SPW.272.41.2019

dot. przetargu nieograniczonego na rozbudowę drogi powiatowej Nr 4359W ul. Wileńskiej w Wołominie Etap II na odcinku od skrzyżowania ul. Reja do AL. Niepodległości w ramach zadania inwestycyjnego p.n.: Rozbudowa drogi powiatowej nr 4359W ul. Wileńskiej w Wołominie od ul. Reja do Niepodległości w Wołominie

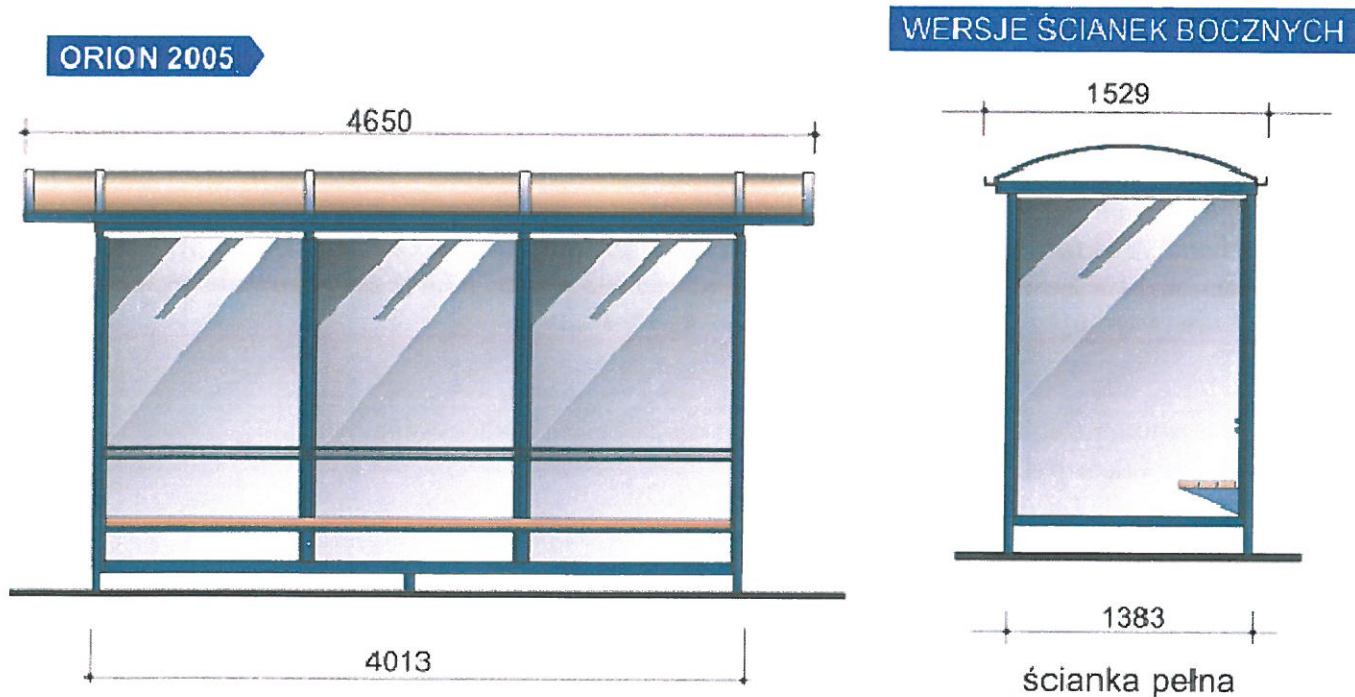
Prosimy o wskazanie wymagań Inwestora i/lub Gminy Wołomin dotyczących projektowanych wiat przystankowych, do których odsyła treść szczegółowej specyfikacji technicznej D.10.10.01 WIATY PRZYSTANKOWE

wiata przystankowa typu ORION 2005 ST (3 Mod szerokie)

ilość sztuk- trzy sztuki

- kolor konstrukcji (z palety real szary) – do uzgodnienia;
- kolor konstrukcji dachu czerwony (kolor z palety real 3020)- odcień szarości konstrukcji na

- zdjęciu poglądowym poniżej;
- ściany boczne pełne;
 - ławka z laminatu na całej długości wiaty;
 - komplet fundamentów prefabrykowanych;
 - tabliczka boczna z nazwą przystanku;
 - kosz na śmieci montowany do wiaty (kolor z palety real 3020);
 - montaż i transport w cenie.
